Réponses du Transporteur à la demande de renseignements no 1 de la Municipalité de Saint-Adolphe-d'Howard et de la MRC des Pays-d'en-Haut (« MSAH et MRC »)

21 22 23	1.8	Veuillez indiquer le nombre de déplacements de bâtiments pour chacun des tracés étudiés, en précisant leur emplacement et le nombre de résidences parmi ces bâtiments, documents à l'appui.
24 25	R1.8	Voir la réponse à la question 1.1.
26 27	1.9	Veuillez expliquer quelle a été la méthodologie de la démarche de participation du public.
28 29	R1.9	Voir la réponse à la question 1.1.
30 31	1.10	Parmi les 95 rencontres, comme mentionné, veuillez préciser si ce nombre inclut les rencontres individuelles avec les propriétaires touchés, et si oui, combien.

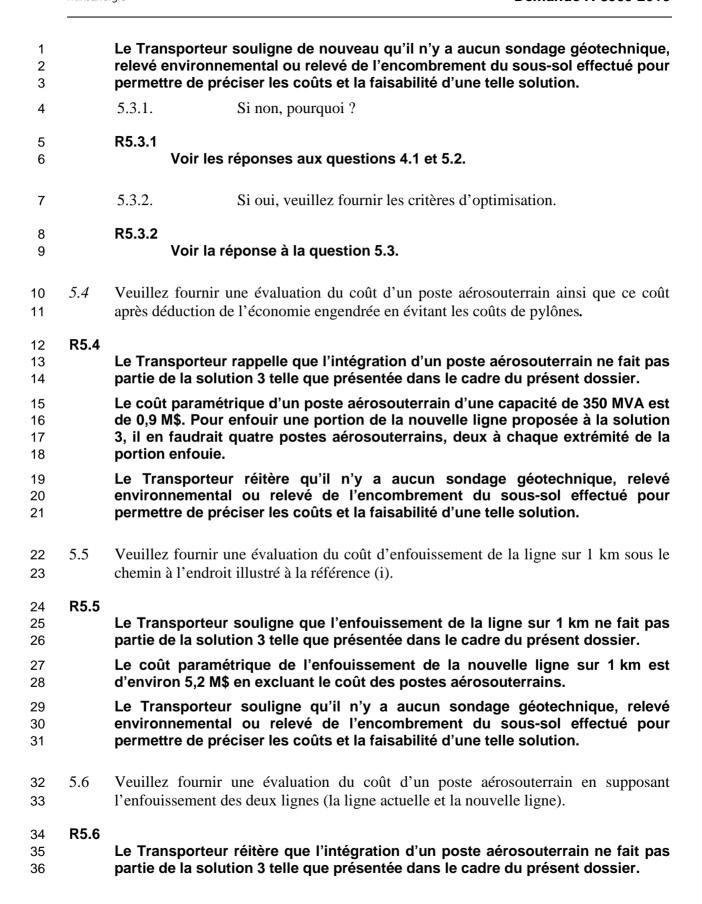
24 25 26	4.3	Veuillez préciser quelle est la hauteur des pylônes actuels et la hauteur prévue des nouveaux pylônes pour les différents tronçons de la solution 3 et indiquer s'il s'agit d'une hauteur minimale ou optimisée.
27 28	R4.3	Voir la réponse à la question 4.1
29 30 31	4.4	Veuillez indiquer quelle est la largeur prévue de l'emprise, en précisant si celle-ci est optimisée, et la largeur actuelle de l'emprise existante pour les différents tronçons de la solution 3.

R4.4 1 Voir la réponse à la question 4.1 2 5. 3 Référence : (i) C- MRC-0009 Préambule: 4 5 La référence (i) présente une simulation (pour discussion) de l'intégration d'un poste de liaison aérosouterrain selon le scénario Grand-Brûlé-Dérivation Saint-Donat (solution 3) 6 7 Demande: 8 5.1 Veuillez indiquer si la simulation mentionnée en référence a été réalisée par Hydro-Ouébec. 9 R5.1 10 La simulation visuelle a été réalisée par la firme WSP à la demande d'Hydro-11 12 Québec. 5.2 Si oui, veuillez préciser le contexte et la date de la réalisation de cette simulation. 13 Veuillez préciser notamment de qui provient la demande et déposer cette demande. 14 R5.2 15 Cette simulation, réalisée entre le 12 et le 16 février, a fait l'objet d'un échange 16 d'informations exceptionnel avec la MRC des Laurentides, à sa demande, afin 17 d'illustrer l'intégration d'un poste de liaison aérosouterrain. Cette simulation 18 n'a d'ailleurs pas fait l'objet d'une consultation publique. 19 Le Transporteur souligne que l'intégration d'un poste de liaison aérosouterrain 20 ne fait pas partie de la solution 3 telle que présentée dans le cadre du présent 21 dossier. 22 23 De plus, le Transporteur souligne qu'il n'y a aucun sondage géotechnique, relevé environnemental ou relevé de l'encombrement du sous-sol effectué pour 24 permettre de préciser les coûts et la faisabilité d'une telle solution. 25 5.3 Veuillez indiquer si la localisation du poste a été optimisée. 26 **R5.3** 27 Le Transporteur réitère que l'intégration d'un poste de liaison aérosouterrain 28 ne fait pas partie de la solution 3 telle que présentée dans le cadre du présent 29 dossier. 30 La localisation du poste a été choisie afin d'enfouir la portion de ligne la plus 31
